**ATSAKYMAI Į PATEIKTAS 2023 m. kovo 22 d. vykusios teritorijų planavimo komisijos posėdžio pastabas, Protokolo Nr. 43**

Teritorijos (T-2 ir T-3 dalių) tarp Neries upės, Rinktinės, Šeimyniškių ir Raitininkų gatvių detaliojo plano sklypo Nr. 1 (Rinktinės g. 3) ir Nr. 4 (Rinktinės g. 3A), pertvarkyto žemės sklypo Rinktinės g. 3A ir sklypo Rinktinės gatvėje (kadastro Nr. 0101/0033:7) formavimo ir pertvarkymo projektu, sprendinių koregavimas sklype Rinktinės g. 3 (kad. Nr. 0101/0033:59), keičiant statybos zoną, ribas, servitutus.

2023 m. kovo 22 d. vykusios teritorijų planavimo komisijos posėdžio 3 klausimo pastabos Protokolo Nr. 43 **pastabos ir atlikti taisymai detalaus plano dokumentuose.**

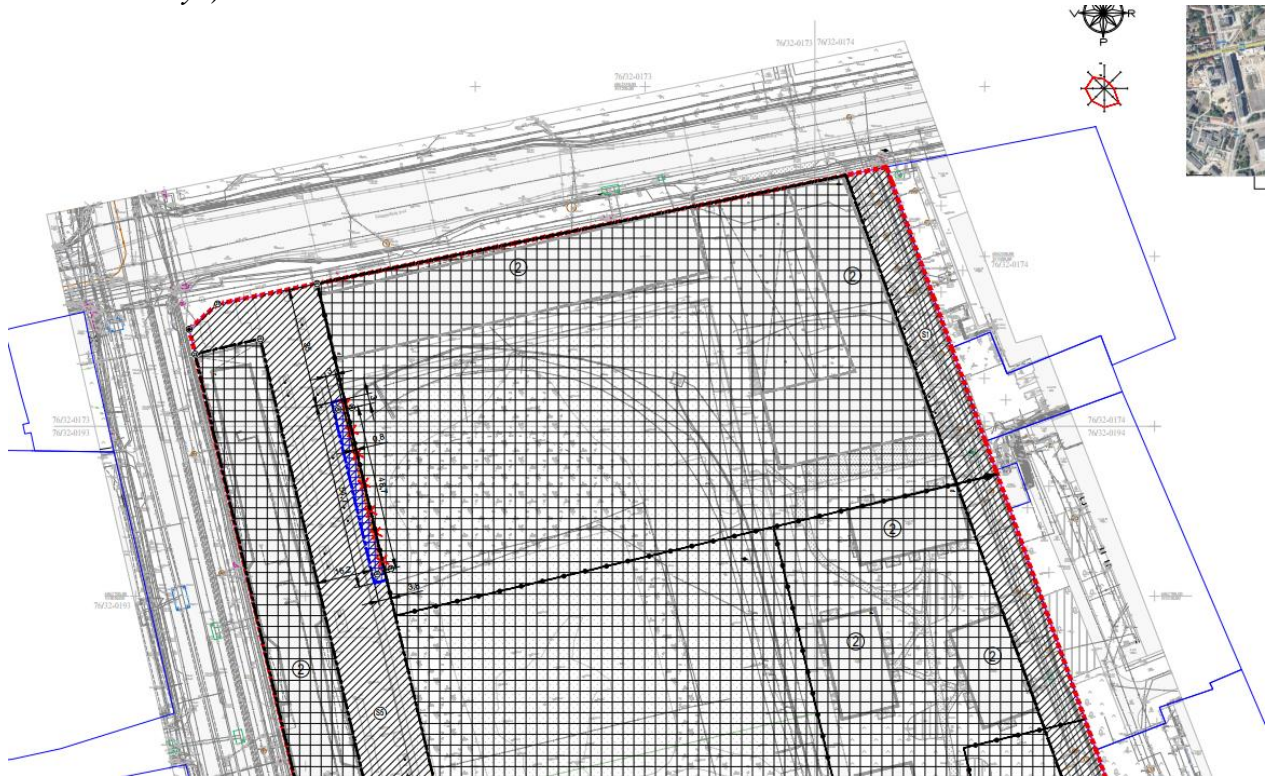
- 1) Vilniaus miesto savivaldybės administracijos Eismo organizavimo skyrius ir Vilniaus miesto savivaldybės administracijos Vyriausiojo inžinieriaus biuras 2023-03-20 tarnybiniu raštu Reg. A121-7830/23(2.1.19E-EIS) pateikė pastabą: vadovaujantis ankstesniu detaliuoju planu nerodyti susisiekimo sprendinių (įvažiavimai/išvažiavimai), o parašyti aiškinamajame rašte ir pagrindiniame brėžinyje pastabą „Susisiekimo sprendiniai nekeičiami ir lieka galioti pagal ankstesnio detaliojo plano „.....“ sprendinius“.

- 2) Vilniaus miesto savivaldybės administracijos Teritorijų planavimo ir plėtros projektų skyrius teikia pastabą: nerodyti DP pagrindinių reglamentų, kurie negali būti koreguojami sprendimu, pagal Kompleksinio teritorijų planavimo dokumentų rengimo taisyklių 318.3 p. t. y. grafiškai atvaizduoti koreguojamus sprendinius.

**Dėl 1 pastabos**, atlikti taisymai dokumentuose:

- Pašalinti žymėjimai įvažiavimai /išvažiavimai, 3 brėžinys (*detaliojo plano koregavimo brėžinys*).

- Įrašyta pastaba brėžinyje prie pastabų:

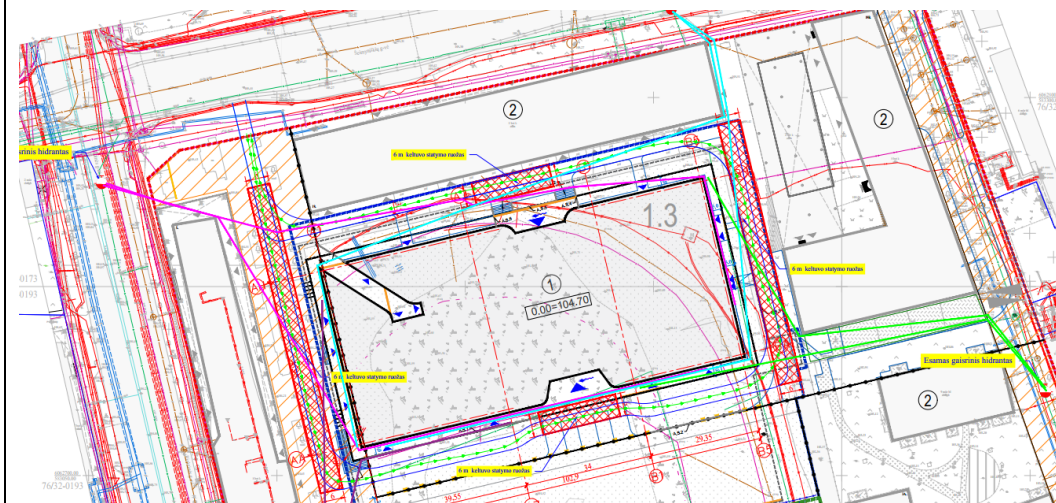
- 3) Priešgaisrinės apsaugos ir gelbėjimo departamento prie Vidaus reikalų ministerijos Vilniaus priešgaisrinės gelbėjimo valdyba 2022-03-22 raštu Reg. Nr. 9.4-7-428 /2023(11.7.111 E) pateikė pastabas:

- Nenumatomi keliai privažiuoti prie pastatų, kurių aukščiausio aukšto grindų altitudė viršija 15 m. iš dviejų išilginių pastato pusių, kad ugniagesiai gelbėtojai automobalinėmis kopėčiomis patektų į visus pastato langus ir avarinius išėjimus.(Gaisrinės saugos pagrindiniai reikalavimai, (toliau – GSPR) 148.3 p. );

- Prie pastatų, kurių aukščiausio aukšto grindų altitudė viršija 15 m. atsižvelgiant į statinio aukštį ir automobiline kopėčių ir (arba) automobiline keltuvų technines galimybes,  
7–16 m atstumu iki pastato turi būti įrengta ne siauresnė kaip 6 m pločio važiujamoji dalis arba 16×16 m dydžio aikštelė. GSPR 148.8 p.;

- Nenurodomas teritorijų, atsižvelgiant į esamų priešgaisrinių gelbėjimo pajėgų padalinių dislokaciją, išdėstymas (Gaisrinės saugos normos teritorijų planavimo dokumentams rengti, 3.4 p.).

Projektuojamo pastato aukščiausio aukšto grindų altitudė viršija 15 m., numatyti privažiavimai gaisriniam keltuvui/kopėčioms ir autocisternoms.

Gaisrinio keltuvo/kopėčių privažiavimas prie pastato numatytas taip, kad būtų pasiekiamas bent vienas kiekvienos patalpos langas. Keltuvui pastatyti į darbinę padėtį numatyti 6 m pločio kietos dangos ruožai priešais fasadus. Keltuvo pasiekiamumas į langus užtikrinamas 7-16 m atstumu.

Bendru atveju, gaisrinių automobilių judėjimo kelio plotis (išskyrus keltuvo/kopėčių statymo vietas) yra ne mažesnis kaip 3,5 m, aukštis – ne mažesnis kaip 4,5 m. Gaisrinių automobilių judėjimo kelyje (3,5 m plotyje) ir keltuvo statymo vietose (6 m plotyje), esančių dangų aukščių skirtumas ne didesnis kaip 20 cm.

Gaisrinių automobilių judėjimo keliai - dangos pritaikytos motorizuotoms transporto priemonėms ir atlaiko gaisrinių automobilių sukiamą apkrovą.

Keliai, skirti gaisrų gesinimo ir gelbėjimo automobiliams privažiuoti prie pastato ir gaisrinių hidrantų numatyti laisvi – neužblokuoti, jeigu yra poreikis, įrengiami spec ženklai ar aptvėrimai, draudžiantys stovėjimą.

Gaisrinių automobilių judėjimo kryptys ir keltuvo statymo vietos nurodyti projekto dalies sklypo plane.

- Pridetas papildomai sklypo plano brėžinys su GS automobilių privažiavimais, Nr 6.
